Gewijzigde vaststelling bestemmingsplan Gestel buiten de Raadsvoorstel Ring 2020

Onderwerp: gewijzigde vaststelling bestemmingsplan 'Gestel buiten de Ring 2020'

nota van zienswijzen en ambtshalve wijzigingen

**behorende bij het ontwerpbestemmingsplan 'Gestel buiten de Ring
2020'**

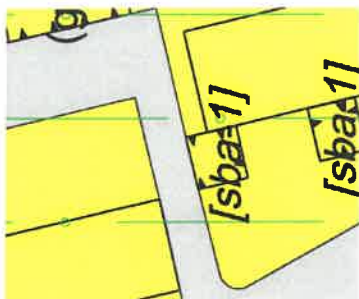
- De aanduiding 'specifieke bouwaanduiding-1' conform onderstaande afbeelding vergroten;

2. Bewoner Hunenborg

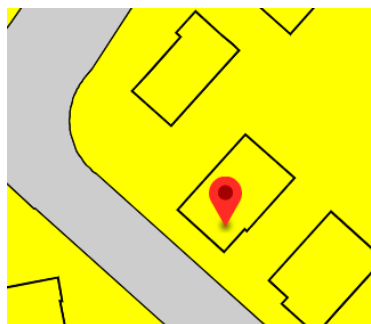
Verzocht wordt om de mogelijkheid uit het nu geldende bestemmingsplan om op een perceel van 550 m² een oppervlakte van 100 m² aan bijgebouwen buiten het bouwvlak te bouwen, te behouden. Deze mogelijkheid wordt in het nieuwe bestemmingsplan ingeperkt tot 75 m². Hiermee wordt de mogelijkheid voor het realiseren van een slaapkamer en badkamer achter de garage ingeperkt.

In het bestemmingsplan 'Gestel buiten de Ring 2005' is voor aan- en uitbouwen en bijgebouwen onder andere geregeld dat de gezamenlijke oppervlakte van de aan- en uitbouwen en bijgebouwen per bouwperceel niet meer mogen bedragen dan 75 m². Hierbij geldt dat er maximaal 65% van het bouwperceel mag worden bebouwd voor zover het gaat om de gronden die zijn aangeduid als 'te bebouwen erven' (rode lijn op linker kaart). Het bouwperceel van indiener heeft een grootte van 548 m². Hiermee is de regeling van toepassing dat voor bouwpercelen groter dan 500 m² geldt dat de gezamenlijke oppervlakte van aan- en uitbouwen en bijgebouwen buiten het bouwvlak maximaal 100 m² mag zijn. Hierbij geldt dat er maximaal 50% van het bouwperceel mag worden bebouwd voor zover het gaat om de gronden die zijn aangeduid als 'te bebouwen erven'.

In het ontwerpbestemmingsplan 'Gestel buiten de Ring 2020' is de systematiek van de regeling aangepast. Deze sluit nu aan op de systematiek die we binnen de bestemming gemeente Eindhoven

Wonen in alle actuele bestemmingsplannen in Eindhoven toepassen. Hierin is de aanduiding 'te bebouwen erven' vervallen. Een vergelijkbare simpelere regeling is hiervoor in de plaats gekomen. Daarnaast is de regeling om een groter oppervlak aan- en uitbouwen en bijgebouwen te realiseren aangepast. Deze geldt niet meer voor percelen van 500 m² of groter maar voor percelen van 750 m² of groter. Hiermee is deze regeling niet langer van toepassing op het perceel van indiener. Dit betekent dat het bestemmingsplan maximaal 75 m² aan aan- en uitbouwen en bijgebouwen op 1 meter achter de voorgevel toestaat, waarbij de aan- en uitbouwen en bijgebouwen in het bouwvlak niet worden meegerekend.

De regeling zoals opgenomen in het ontwerpbestemmingsplan is de actuele regeling voor heel Eindhoven. De regeling is onder meer aangepast omdat de te bebouwen erven lastig op te meten zijn. Door de regeling te vereenvoudigen, zijn wij van mening dat het bestemmingsplan gebruiksvriendelijker is geworden. Daarnaast hebben we in Nederland inmiddels een ruime regeling om op een achtererf bij een woning aan- en uitbouwen en bijgebouwen vergunningsvrij toe te staan. Deze regeling is de afgelopen jaren meerdere keren verruimd. Gelet op deze regeling voor vergunningvrij bouwen in samenhang met de mogelijkheden die in het bestemmingsplan daar bovenop nog worden geboden, wordt in het bestemmingsplan voldoende ruimte geboden om op uw perceel bebouwing op te richten. Wij zien geen aanleiding om de standaard regeling voor uw perceel te wijzigen.

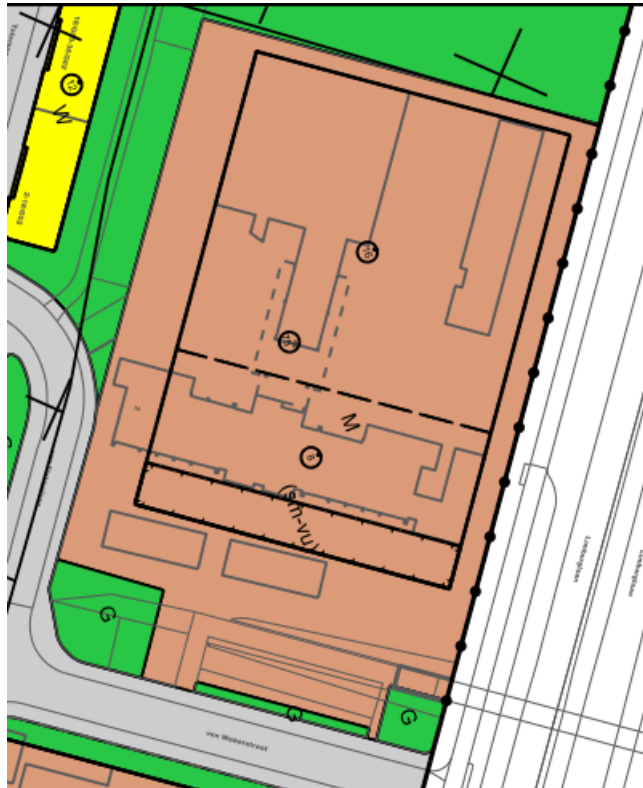
- De aanduiding 'specifieke bouwaanduiding-1' wordt ter plaatse van het rode kader op onderstaande afbeelding vergroot:

- Ter plaatse van het Huygens college aan de Rachmaninowlaan 2 wordt de verbeelding als onderstaand aangepast ten behoeve van het nieuwbouwplan van de school.
